ZÁPIS – UMÍSTĚNÍ REKLAMNÍCH PANELŮ

Akce: Modernizace trati Kladno (včetně) - Kladno-Ostrovec (včetně)

Investor: Správa železnic, státní organizace

Stupeň: DSP + PDSP

SO 90-48-01 Reklamní plochy
Situace - ŽST Kladno

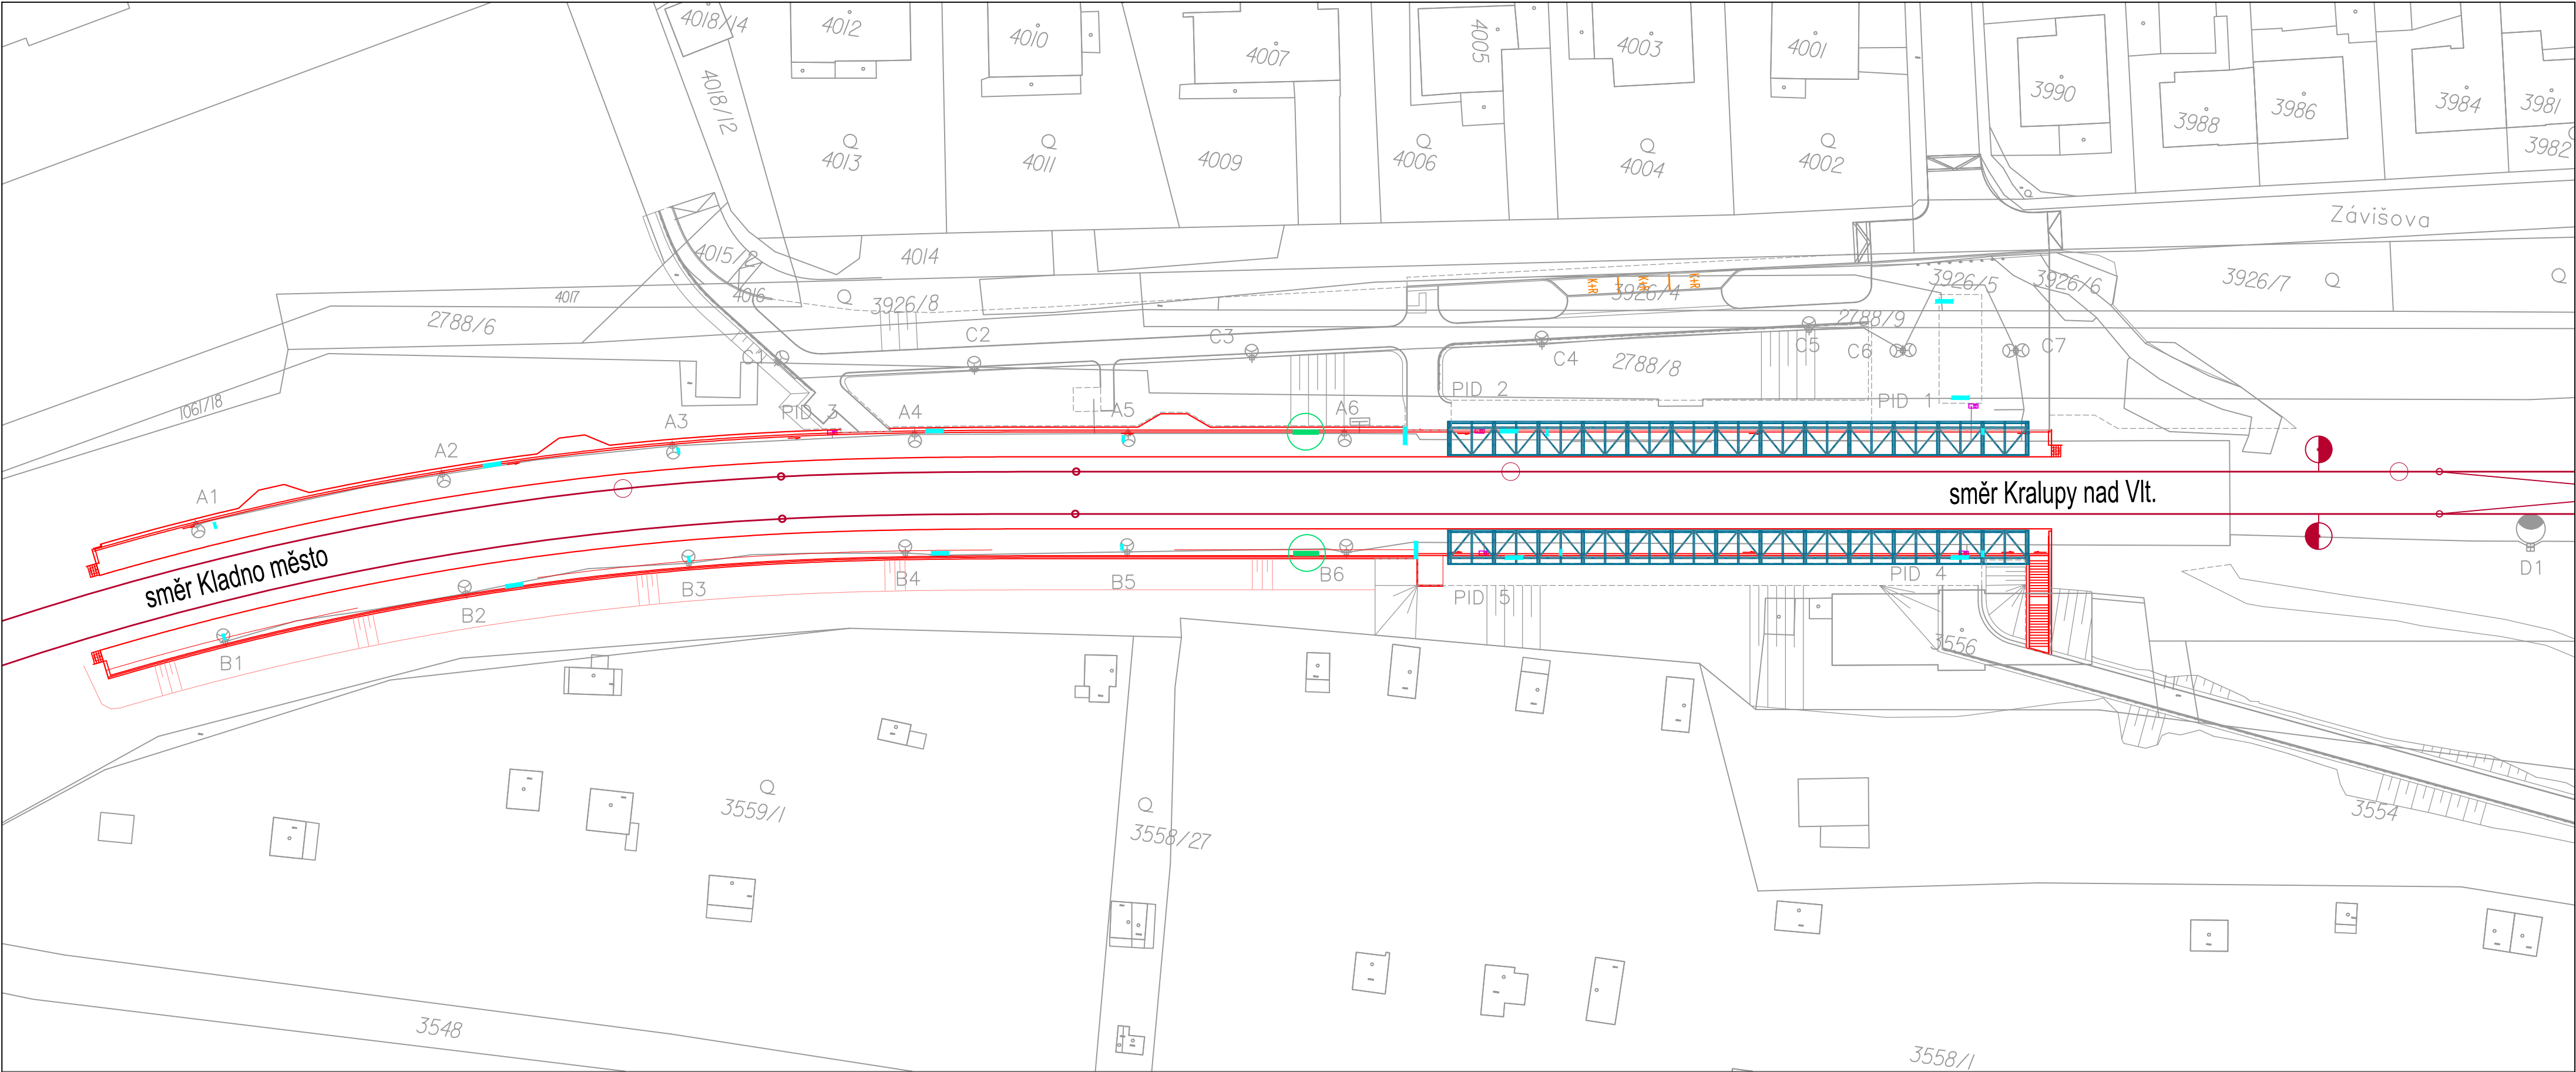
ŽST Kladno:

Nástupiště:

Ostrovní nástupiště I: 2x Varioposter (neprosvětlený) + 2x CLV Leneaart (prosvětlený)

Ostrovní nástupiště II: 2x Varioposter (neprosvětlený) + 2x CLV Leneaart (prosvětlený)

Umístění vždy pod zastřešením v ose nástupiště.

Podchod:

2ks CLV Leneaart (prosvětlený) na stěně podchodu v nikách mezi nástupištěm I a II naproti sobě

2ks CLV Leneaart (prosvětlený) na stěně podchodu v nikách mezi výstupem na vnější nástupiště a vstupem z podchodu do výpravní budovy naproti sobě.

Pan Čihák zašle projektantovi požadované rozměry nik pro umístění reklamních panelů na stěny podchodů v ŽST Kladno.

Emailem dne 4. 1. 2021 byly projektantovi zaslány požadované rozměry nik výška 2080mm, šířka 1430mm a hloubka 183mm.
